HØRINGSSVAR FRA INDRE BY LOKALUDVALG, SLOTS- OG KULTURSTYRELSEN OG KØBENHAVNS MUSEUM

FORSLAG TIL LOKALPLAN KOMMUNEHOSPITALET II OG KOMMUNEPLANTILLÆG

Københavns Museums svar på indledende høring - Lokalplansforslag for Kommunehospitalet II

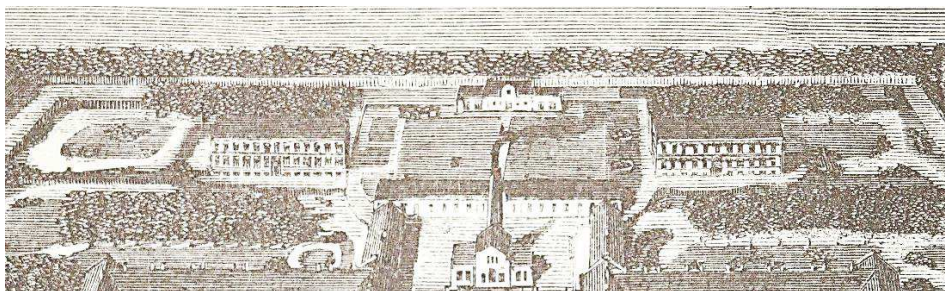
Præcis bygningen på Øster Farimagsgade 24 indgår som del af den oprindelige struktur, og Christian Hansens originale bygning udgør stadig udgangspunktet for den senere udvidelse af bygningen. Ved opførelsen udgjorde huset en af de større fritliggende bygninger i hospitalets have mod Søerne. Arkitektonisk set var det med til at underbygge kompleksets raffinerede, aftrappede bygningsstruktur (jf. fig. 4), der stadig er mærkbar på arealet som et meget væsentligt element i stedets primære udtryk.

Det er imidlertid endvidere væsentligt, at bygningens enlige placering i anlægget ikke blot skyldes disse arkitektoniske hensyn, men i høj grad også var forårsaget af fløjens funktion, idet den var opført til at huse patienter med smitsomme sygdomme. Igen altså et tydeligt eksempel på, hvorledes Chr. Hansen på fornemste vis kobler æstetik og funktion i Kommunehospitalets kompleks.

Det er museets opfattelse, at det vil være særdeles vanskeligt at tilføje ny bebyggelse i de vigtige og karakteriserende gård- og frirum, uden at det vil medføre væsentlige negative påvirkning af ikke blot det fredede bygningskompleks arkitektoniske takt men også de kulturmiljømæssige sider af de historiske planer - og dermed væsentlig komme til at svække forståelsen og oplevelsen af det oprindelige anlæg.

FIG. 6. UDSNIT AF GEDDES KORT (1779) MED ANGIVELSE AF AFSNITSFORSVAR PÅ AREALERNE UDEN FOR VOLDENE – NORD TH. (EFTER: HISTORISK ATLAS.DK)

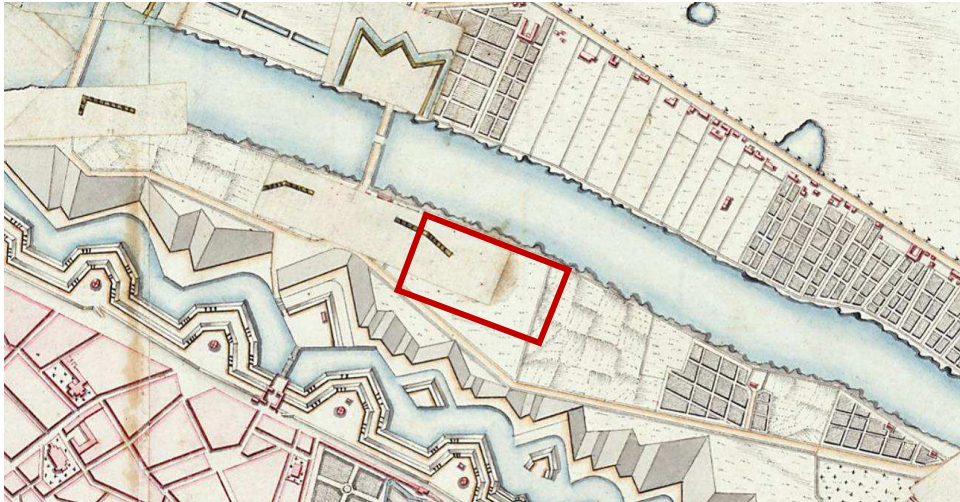
Det frie forterræn har endvidere indgået i planer for mindre afsnitsforsvar med korte voldforløb vendt mod nordvest (jf. fig. 6). Om forsvarsanlæggene, som angives på kortene, nogensinde er blevet opført, er uvist og derfor væsentligt evt. at dokumentere arkæologisk.

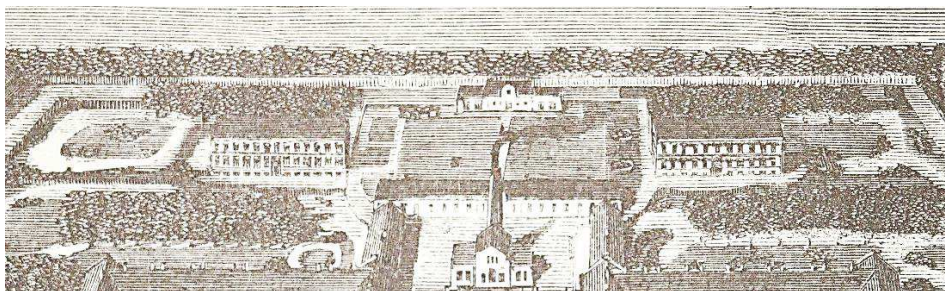
Præcis bygningen på Øster Farimagsgade 24 indgår som del af den oprindelige struktur, og Christian Hansens originale bygning udgør stadig udgangspunktet for den senere udvidelse af bygningen. Ved opførelsen udgjorde huset en af de større fritliggende bygninger i hospitalets have mod Søerne. Arkitektonisk set var det med til at underbygge kompleksets raffinerede, aftrappede bygningsstruktur (jf. fig. 4), der stadig er mærkbar på arealet som et meget væsentligt element i stedets primære udtryk.

Det er imidlertid endvidere væsentligt, at bygningens enlige placering i anlægget ikke blot skyldes disse arkitektoniske hensyn, men i høj grad også var forårsaget af fløjens funktion, idet den var opført til at huse patienter med smitsomme sygdomme. Igen altså et tydeligt eksempel på, hvorledes Chr. Hansen på fornemste vis kobler æstetik og funktion i Kommunehospitalets kompleks.

Det er museets opfattelse, at det vil være særdeles vanskeligt at tilføje ny bebyggelse i de vigtige og karakteriserende gård- og frirum, uden at det vil medføre væsentlige negative påvirkning af ikke blot det fredede bygningskompleks arkitektoniske takt men også de kulturmiljømæssige sider af de historiske planer - og dermed væsentlig komme til at svække forståelsen og oplevelsen af det oprindelige anlæg.

FIG. 6. UDSNIT AF GEDDES KORT (1779) MED ANGIVELSE AF AFSNITSFORSVAR PÅ AREALERNE UDEN FOR VOLDENE – NORD TH. (EFTER: HISTORISK ATLAS.DK)

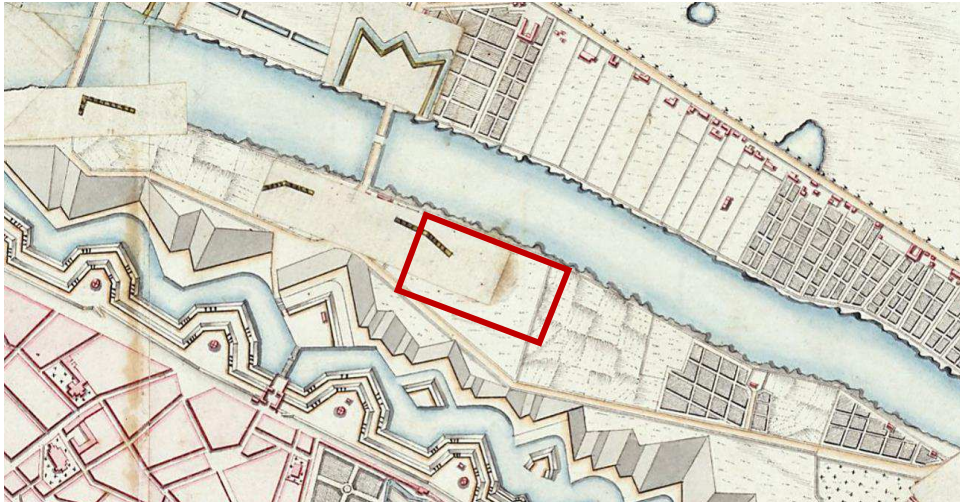
Det frie forterræn har endvidere indgået i planer for mindre afsnitsforsvar med korte voldforløb vendt mod nordvest (jf. fig. 6). Om forsvarsanlæggene, som angives på kortene, nogensinde er blevet opført, er uvist og derfor væsentligt evt. at dokumentere arkæologisk.
